Service information

N°107

Brûleur – OC 4000F Bas NOx

N°108

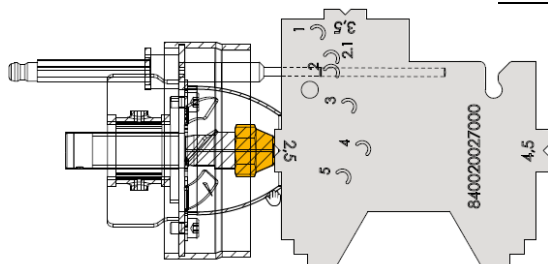
- Le brûleur démarre et se coupe sans mise en sécurité.
- Difficulté de réglages après une intervention ou un entretien (ex : remplacement du gicleur)

La distance gicleur fuel - gicleur d'air, l'ouverture de recirculation et la distance entre les extrémités des électrodes peuvent être vérifiées avec le gabarit de contrôle fourni avec le brûleur. Vous pouvez également vous reporter à la notice du brûleur.

Il est important de se respecter les réglages préconisés.

Modèle	Gicleur				Pompe ($\pm 0,3$)	CO ₂ ($\pm 0,2\%$)	Réglage volet d'air (pour information)	Ouverture de recirculation	Distance gicleur fuel/air
	modèle	gph	cône	type					
22 kW	FLUIDICS	0,45	60°	SF	16	13	2,5 \pm 0,5	2,5 ($\pm 0,3$)	2,5 ($\pm 0,3$)
30 kW	DANFOSS	0,55	80°	S	18,2	13	4,5 \pm 1	4 ($\pm 0,3$)	2,5 ($\pm 0,3$)

Le gicleur est positionné légèrement en arrière par rapport à l'extrémité de la tête de combustion.

Plaque Inverter – Compress 6000

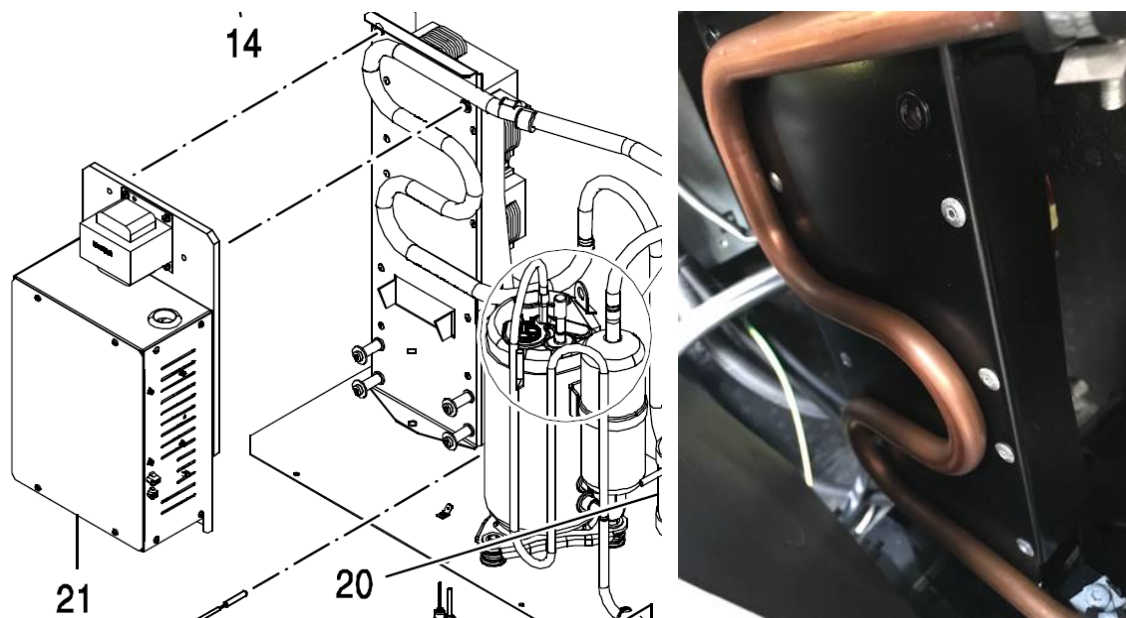
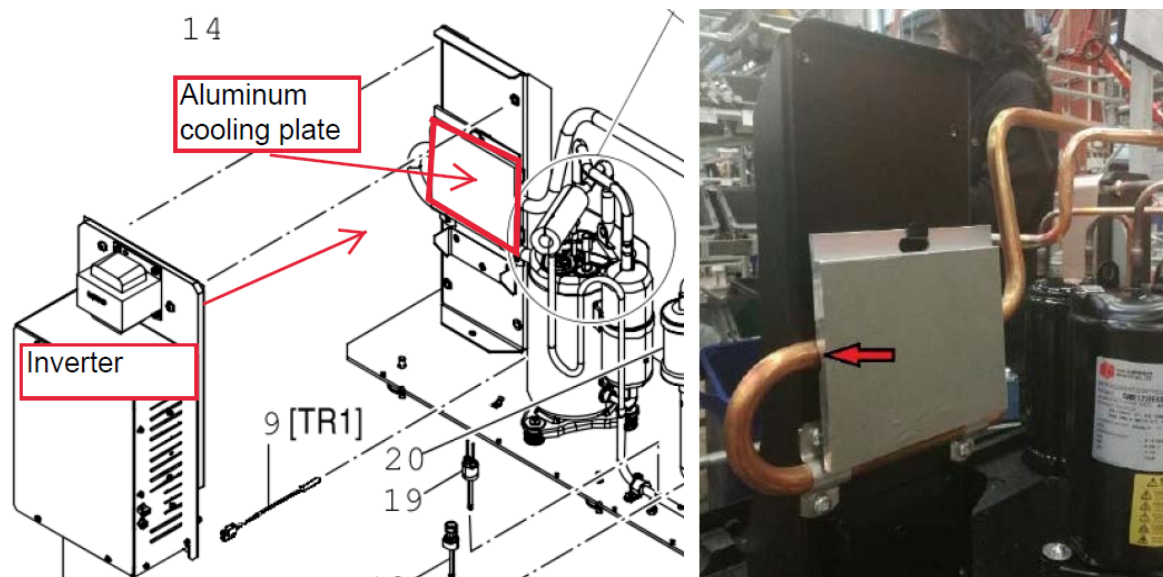
Le circuit frigorifique de la gamme Compress 6000 AW a été modifié.

AVANT - double boucle au contact de l'inverter :

APRES - Une boucle + un bloc thermique :

La plaque de refroidissement est recouverte d'un film thermique qui lui permet de récupérer la chaleur de la carte inverter.

A la mise en service ou après le remplacement d'une carte inverter, vérifier son bon positionnement : elle doit venir toucher la plaque de refroidissement. A défaut, cela pourra créer une surchauffe de la carte inverter et faire apparaître le code erreur H01-5387.
